セ ッ ト 明 細		
品 番	個数	名 称
PNQ1400RJ T930	1	ネオマーブバス (グローバスSXII)
PRB810#ZS	1	グローバスSXII 機能ユニット部
色番	色 彩	備 考
M2	ムーンホワイトN	
M3	ムーンピンクN	
M4	ムーンライムN	
M6	ムーングリーンN	
M5	ムーンブラウンN

図 名		尺 度 1:15	
ネオマーブバス 1400サイズ		図 番 上記セット明細参照	
年月日 24.12.09	製 図 中田	検 図 林堂 山田	TOTO

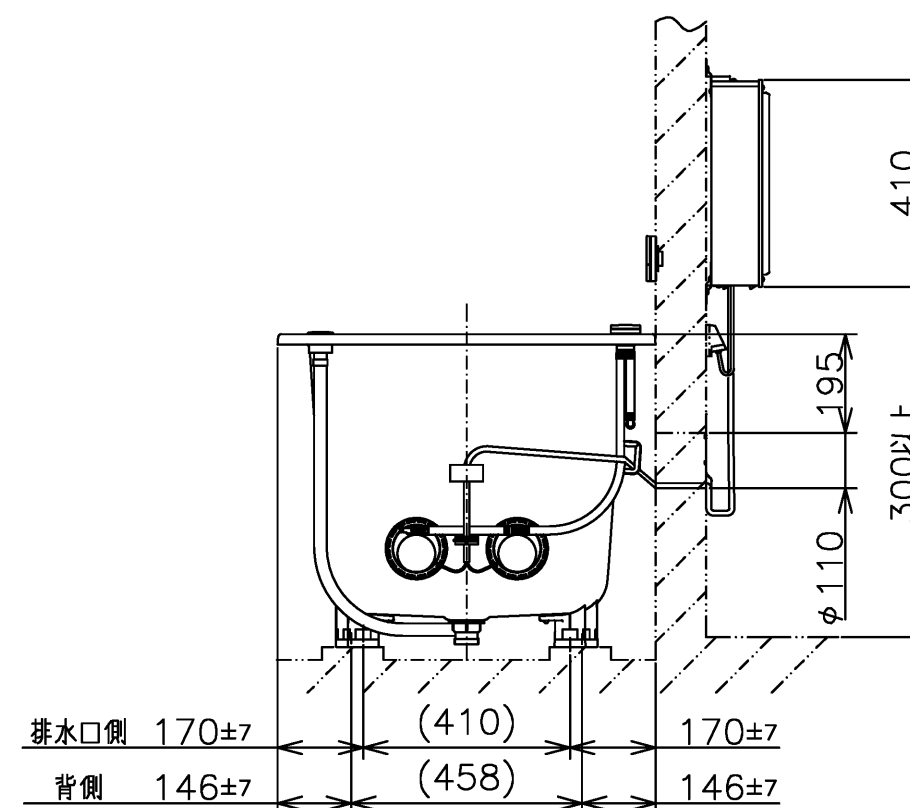
< 特殊点 >

1. 排水仕様変更 (間接排水→直間兼用排水)
2. 全高変更: 20mmアップ (600→620)
